改善箇所説明図

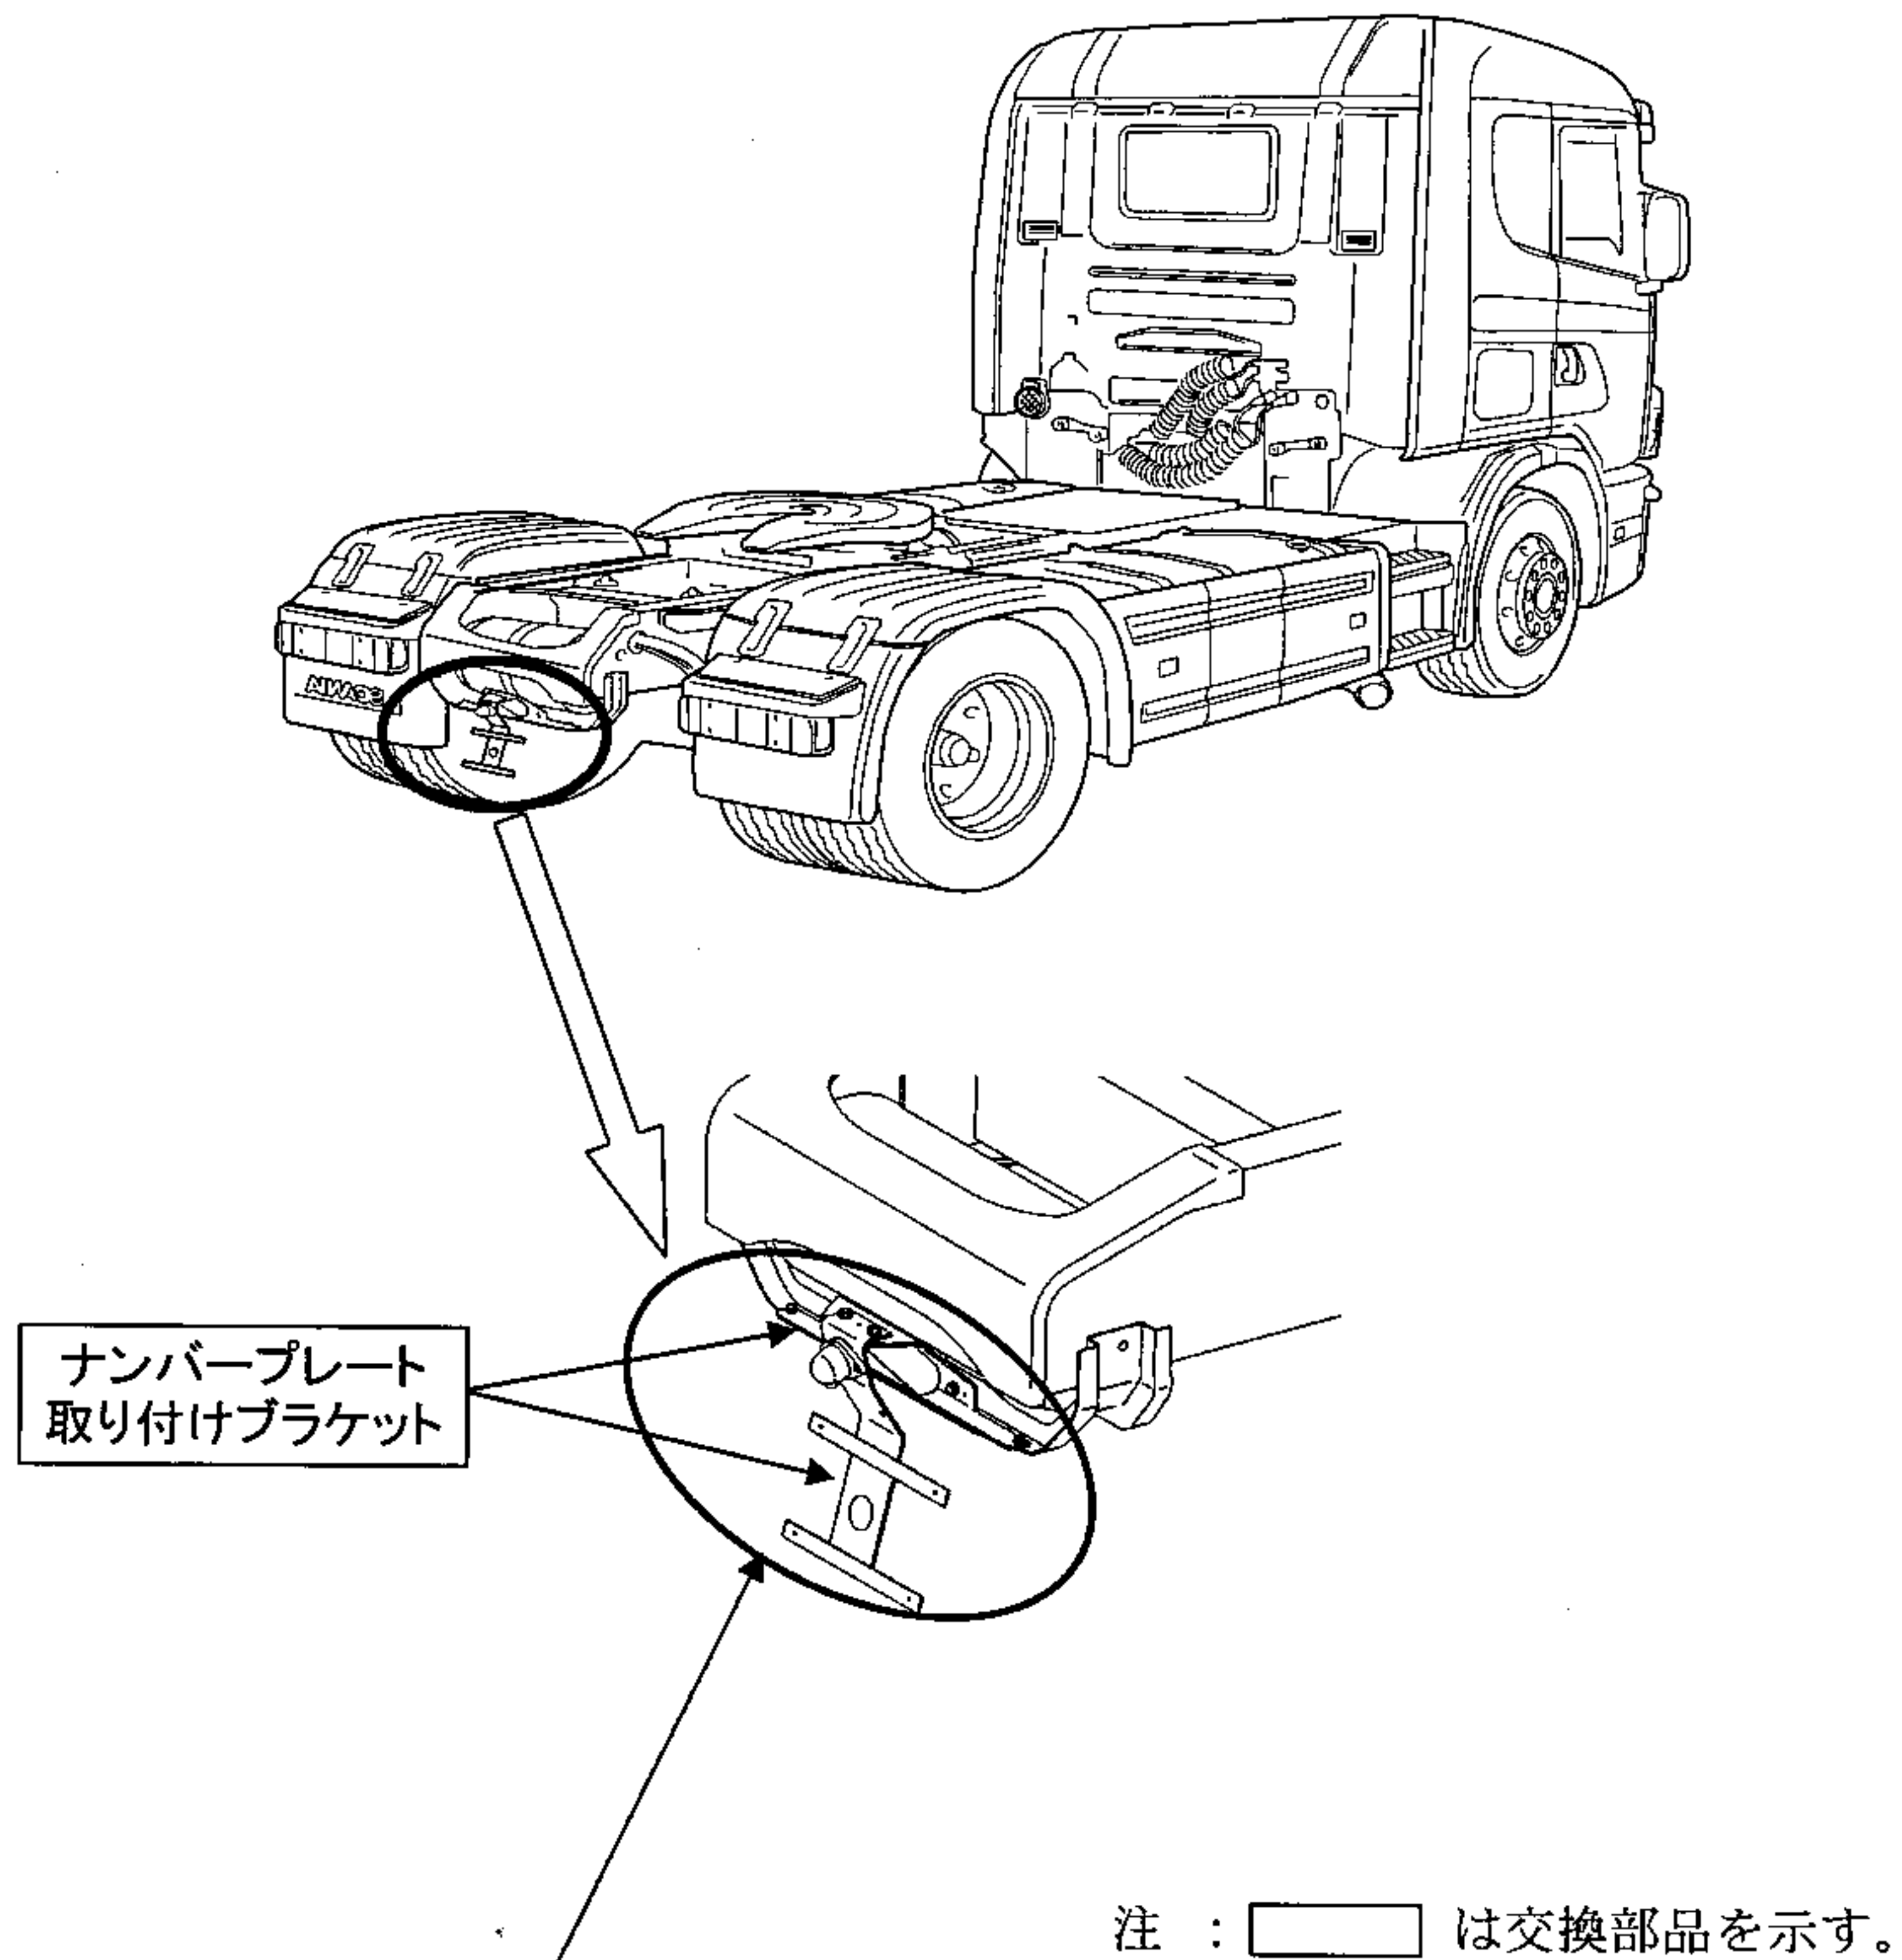
基準不適合発生箇所

リヤナンバープレート取り付けブラケットの強度が不足しているため、当該ブラケットに亀裂が生じるものがある。そのため、そのまま使用を続けると、亀裂が進行し、最悪の場合、当該ブラケットが脱落して他の交通の安全を妨げるおそれがある。

改善の内容

全車両、ナンバープレート取り付けブラケットを改善品に交換する。

識別：ナンバープレート取り付けブラケットの裏側に黄色ペイントを塗布する。
